| 品番 | TMY 5WZ | 品名 | 壁付サーモ13　（シャワバス・クリック・寒）（浴室）　(JIS) | 1 / 3 |

■互換性に関する注意情報
・【金具補修品互換性情報】水栓取付脚補修時の注意情報

| 件名 | 水栓取付脚補修時の注意情報 |

## 新旧製品識別方法

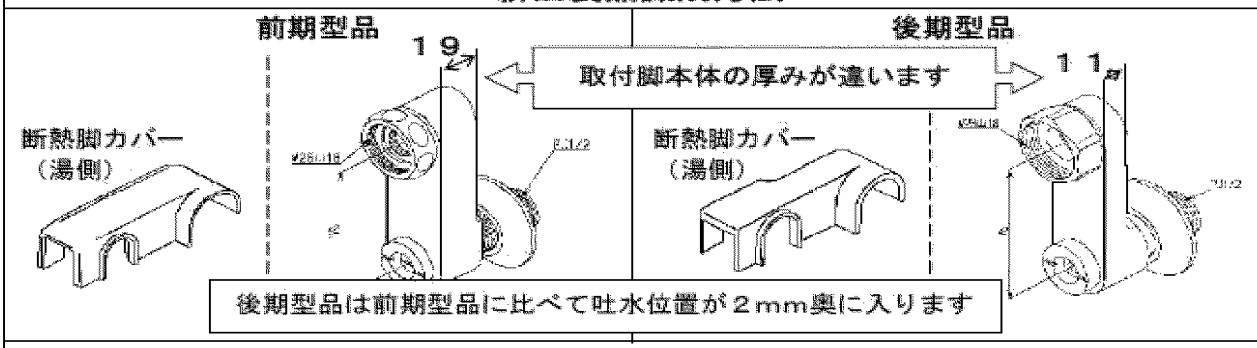
製品の前期型品・後期型品を識別し、それぞれに対応した補修品を選定してください。

### 【取付脚本体以外のパーツのみを交換する場合】

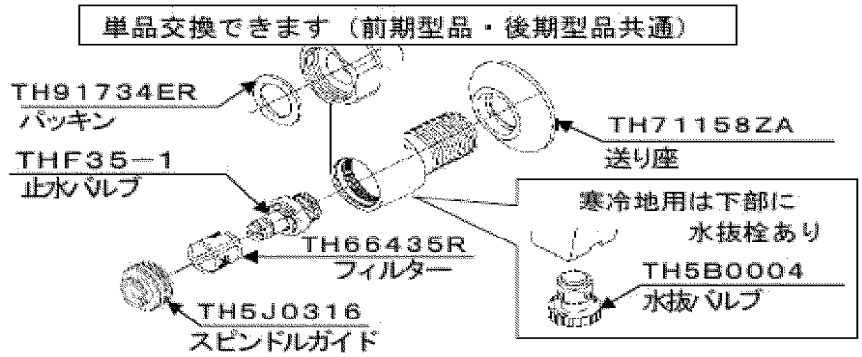
単品交換できます（前期型品・後期型品共通）

断熱脚カバー

前期型品：TH440

後期型品：THD30R
